Sfeerverslag Werkatelier III | MIRT-verkenning Rottepolderplein

02 maart 2021

Deelgroepje 2 (pakketten B, C, D)

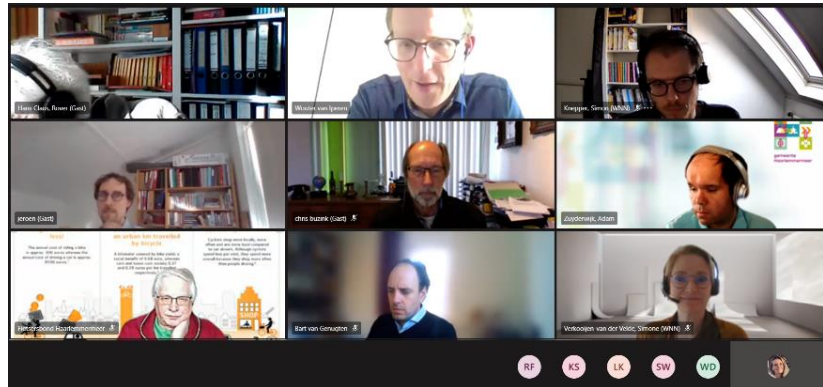
- Bij maatregelpakket B is de inpassing van de noordelijke fietsroute G200 langs de Oude Notweg een aandachtspunt (geldt ook voor andere pakketten).
- Daarnaast werd gesproken over de inpassing van het talud in relatie tot snelfietsroute F200 bij de zuidoostelijke hoek van het verkeersplein. Hierbij is ook in de huidige situatie de breedte van het fietspad al een aandachtspunt.

- Ook werd de lengte van de invoegstrook vanuit Haarlem richting het zuiden genoemd, met de vraag of deze in het ontwerp van pakket B wel voldoende lengte kan krijgen.

- De inpassing van de fietsroute op de Kromme Spieringweg (ter hoogte van de zuidelijke aansluiting) bij de parallelbaan aan de westkant is een aandachtspunt. Er wordt een extra viaduct toegevoegd, waarmee deze belangrijke fietsroute onder vier opeenvolgende viaducten moet. Beleving en (sociale) veiligheid zijn aandachtspunten.

- Ook de inpassing van de fietsroute iets noordelijker op Kromme Spieringweg, nabij het Turkish Airlines monument is een aandachtspunt wanneer het talud van de snelweg daar verplaatst.

- De afwatering van de hoofdrijbaan van de A9 komt ten noorden van het verkeersplein (onder het de fly-over) het fietspad en op de Oude Notweg terecht.
